COMUNITÀ MONTANA VALLE SUSA E VAL SANGONE

Infrastrutture Strategiche L. 443/01 (Legge Obiettivo). “Nuovo collegamento ferroviario Torino-Lione, Parte comune italo-francese, Tratta in territorio italiano, Progetto Definitivo di 1ª fase e completamento del programma di risoluzione delle interferenze. Progetti definitivi dell’autoporto della Società SITAF e di ‘Guida Sicura’ della Società CONSEPI, enti interferenti (CUP C11J050000300001)”

OSSERVAZIONI

alla documentazione progettuale pubblicata da LTF il 17 dicembre 2013.

Fig. 1 – Traffico merci nel corridoio transalpino della Valle di Susa : dati storici vs capacità

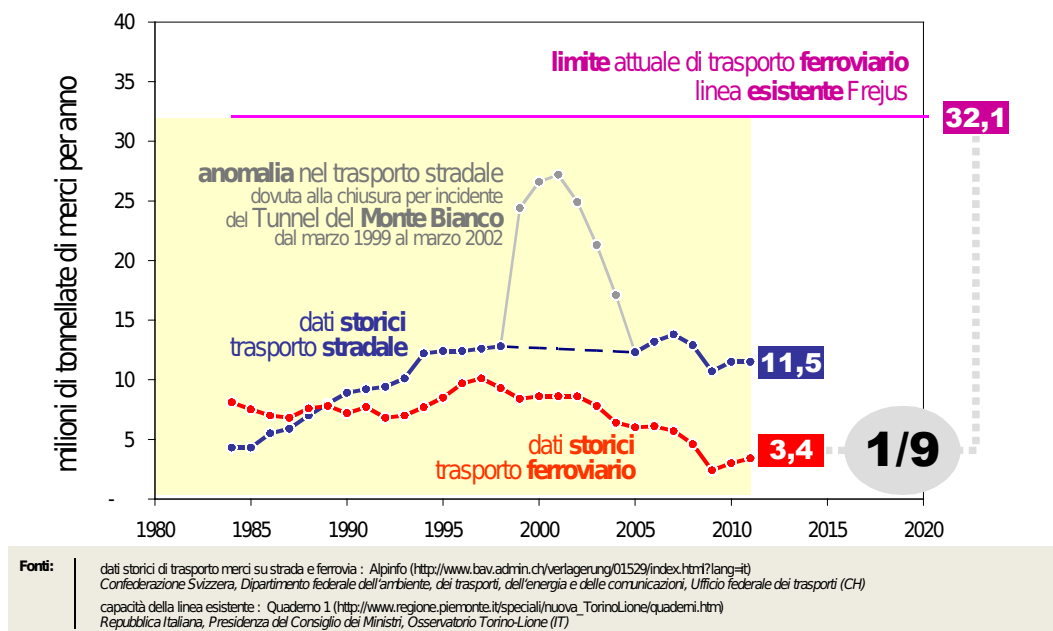
Il traffico merci trasportato su ferrovia (curva rossa in Fig. 1) registra da oltre un decennio una notevole riduzione: il dato più recente (3,4 milioni di tonnellate nel 2011) è pari a circa un terzo del massimo storico (10,1 milioni di tonnellate nel 1997).

Il traffico merci trasportato su strada (curva blu in Fig. 1) è sostanzialmente stabile dalla prima metà degli anni '90. I valori registrati nel quinquennio 1999-2004 (curva grigia in Fig. 1) costituiscono un'anomalia di carattere temporaneo dovuta alla forzata deviazione dei flussi di traffico per effetto dell'incidente sul Tunnel stradale del Monte Bianco (24 marzo 1999). A seguito della sua riapertura al transito dei mezzi pesanti (9 marzo 2002), in pochi anni il trasporto su strada in Valle di Susa si è ricondotto al livello pre-anomalia. Il dato più recente (11,5 milioni di tonnellate nel 2011) è di poco inferiore alla media registrata nel quindicennio precedente (12,5 milioni di tonnellate tra 1996 e 2010, esclusa l'anomalia verificatasi).

L'attuale linea ferroviaria in esercizio a doppio binario tra Torino – Lione ha una capacità massima di trasporto merci (retta viola in Fig. 1) corrispondente a 32,1 milioni di tonnellate annue, valutata dall'Osservatorio Tecnico istituito dal Governo Italiano (Quaderno 1 "Linea storica - Tratta di valico"). Tale capacità è pertanto pari ad oltre 9 volte l'attuale traffico merci ferroviario (2011) nella Valle di Susa e oltre 3 volte il massimo storico registrato (1997).

Fig. 2 – Traffico merci nel corridoio transalpino della Valle di Susa : dati storici vs previsioni

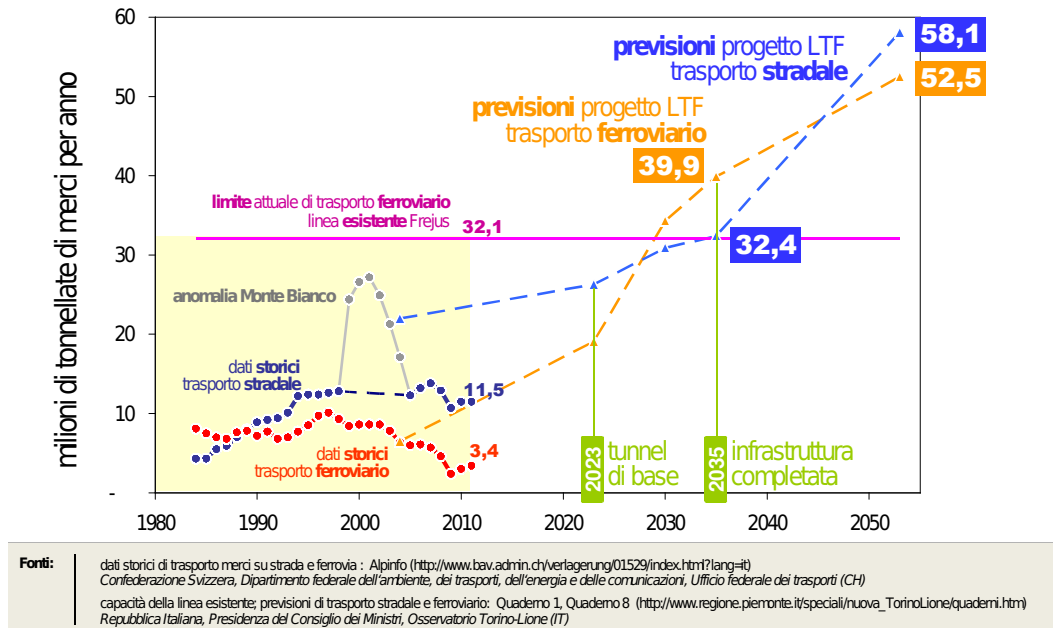
Le previsioni sono espresse sul periodo 2004-2053 e si riferiscono al traffico merci su strada (curva azzurra tratteggiata in Fig. 2) e su ferrovia (curva arancione tratteggiata in Fig. 2) in uno scenario nel quale venga costruita la nuova linea ferroviaria proposta, la cui entrata in esercizio definitiva sarebbe prevista al 2035 (come definito nel cronoprogramma indicato nell'attuale progetto preliminare della tratta internazionale, approvato dal Governo Italiano con Deliberazione CIPE 3 agosto 2011. n. 57).

Osservando il periodo 2004-2011 emerge con evidenza come tali previsioni siano fortemente eccedenti rispetto all'andamento reale indicato dai dati storici disponibili. L'errore è presente sia in termini quantitativi (con sovrastime comprese tra 2 e 3 volte il dato storico registrato) ma soprattutto in termini di tendenza. Infatti, secondo le previsioni LTF, tra 2004 e 2010 nel corridoio in esame si sarebbe dovuta

registrare una crescita del trasporto merci complessivo superiore al 30%, mentre i dati storici dello stesso periodo indicano una significativa riduzione.

Inoltre le tendenze di medio e lungo termine indicate da LTF (Fig. 2), basate su crescite ancor più sostenute (al 2035 merci su ferrovia decuplicate, merci complessive quintuplicate), appaiono quantomeno incompatibili con gli effetti indotti dall'attuale congiuntura economica mondiale, europea e nazionale.
